**Referència:** 1997

**Denominació:** Tapa 7 ml recte

**Motiu informe:** 9è informe de la prova de motlle nou de la tapa 7 ml RECTE – 6 figures –

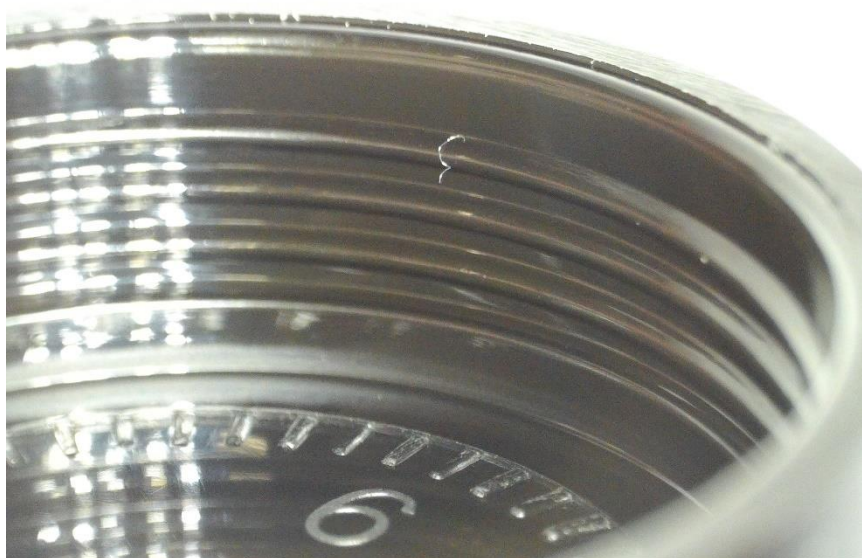
Els antigirs, ha millorat, però encara es veuen una mica

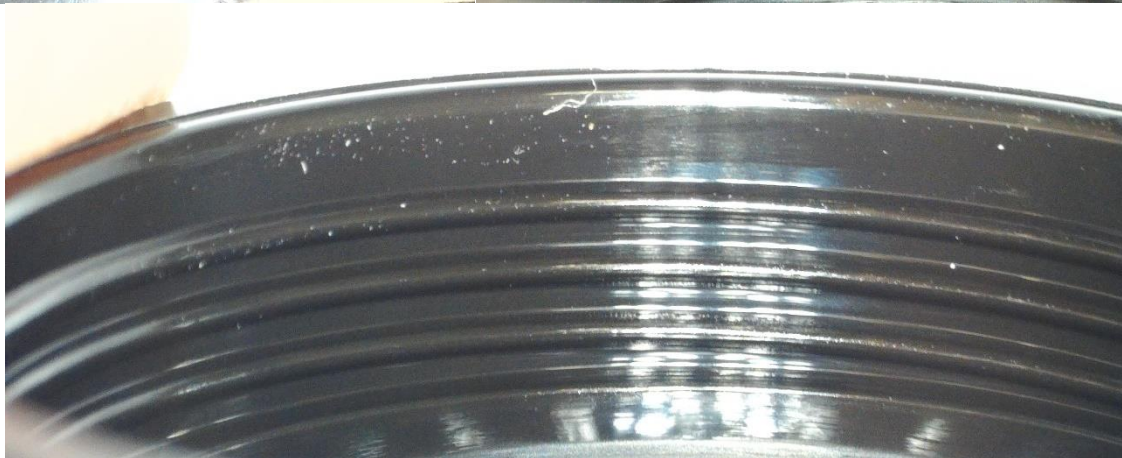
De les proves fetes ahir tarda, per millorar les marques del antigiro de sobre, mirant amb la lupa, segueixen apareixent petits filets a les rosques i al pla. He mirat diferents injectades, i no son sempre a les mateixes figures, ni tampoc son sempre igual, però en surten. El dubte es si surten de injecció, o amb l'estatica de la peça les agafen de

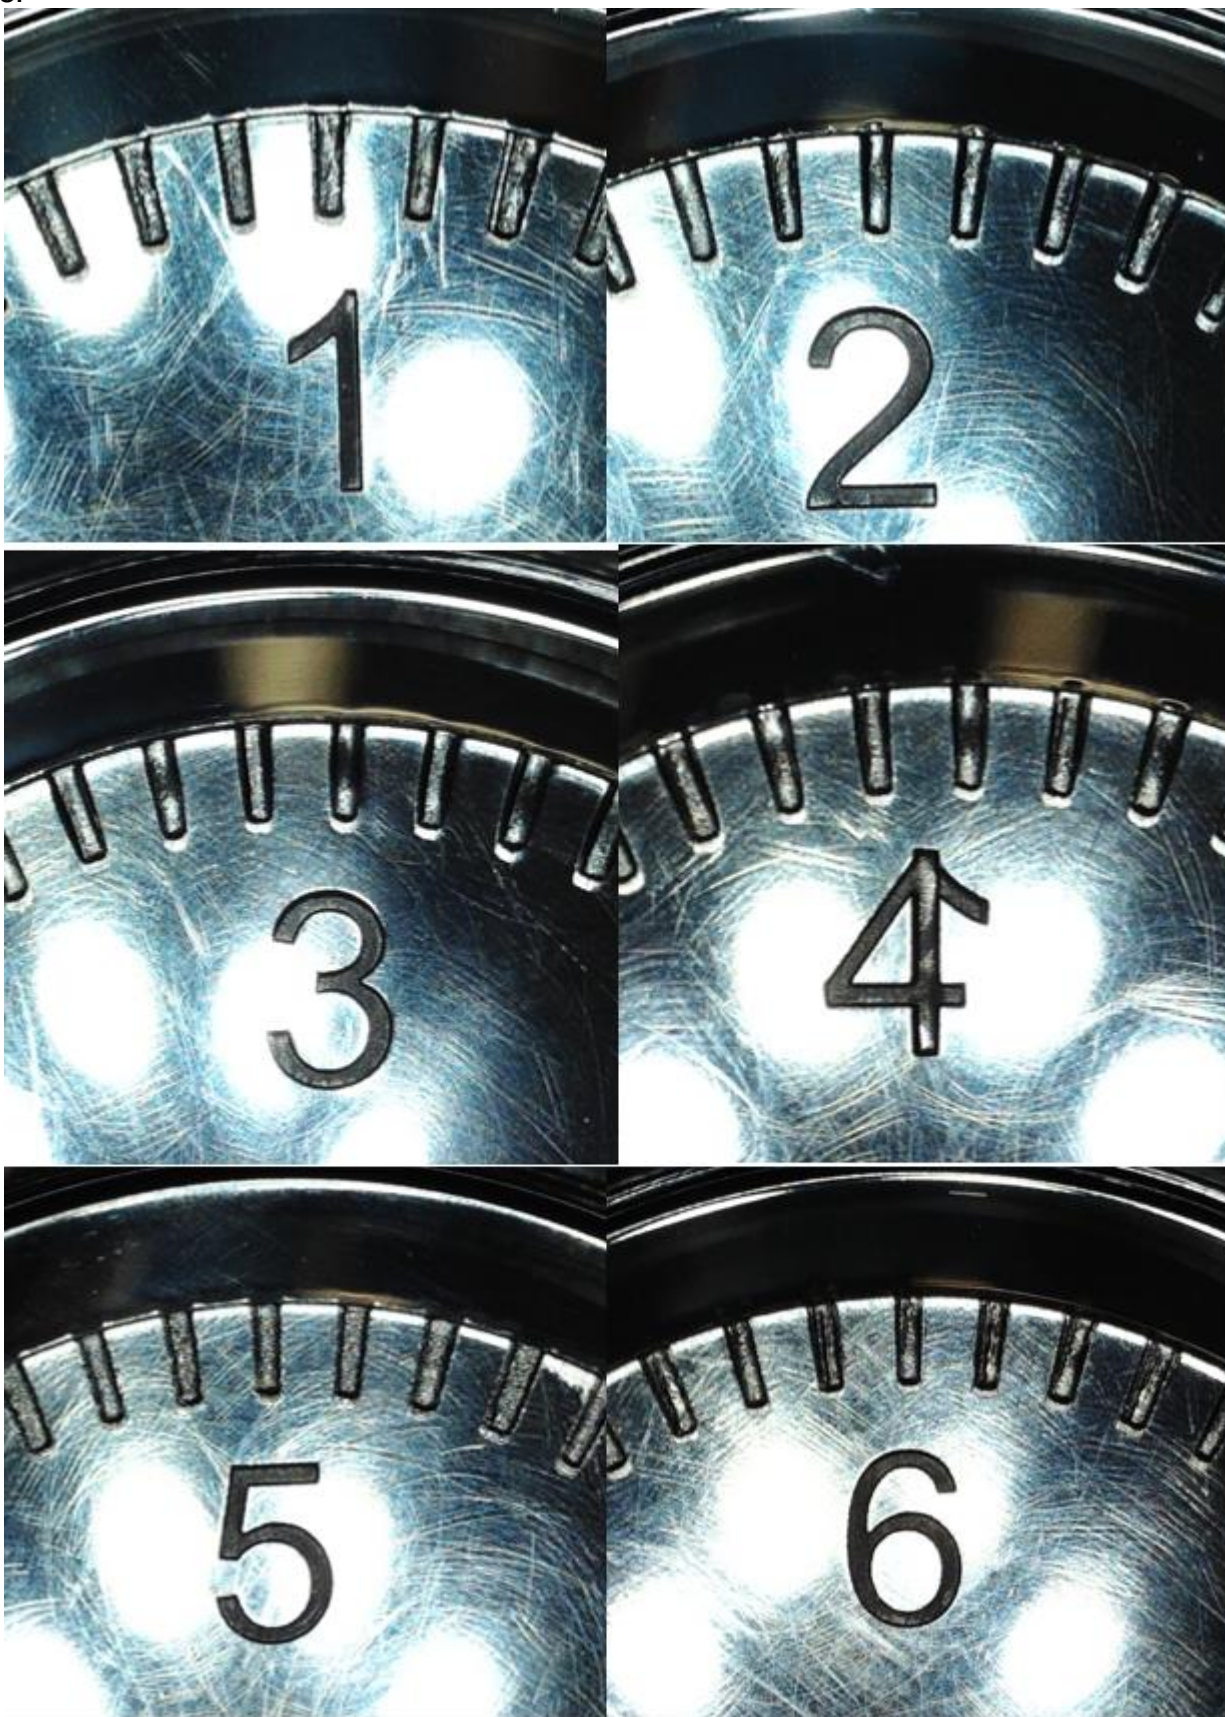
Amb el dubte de si els fils i brocs que surten ara, son injecció o no, he agafat una tapa l'he bufat i netejat. La he passat per sobre la cinta de la màquina 9. La veritat es que els filets que he vist amb la lupa, a simple vista no es veuen, però crec que abans de fer qualsevol altre prova, la cinta necessita una neteja:

**ALTRES:** Amb les fotos costa d'apreciar, però crec que hi ha diferències del antigiros entre les 6 figures:
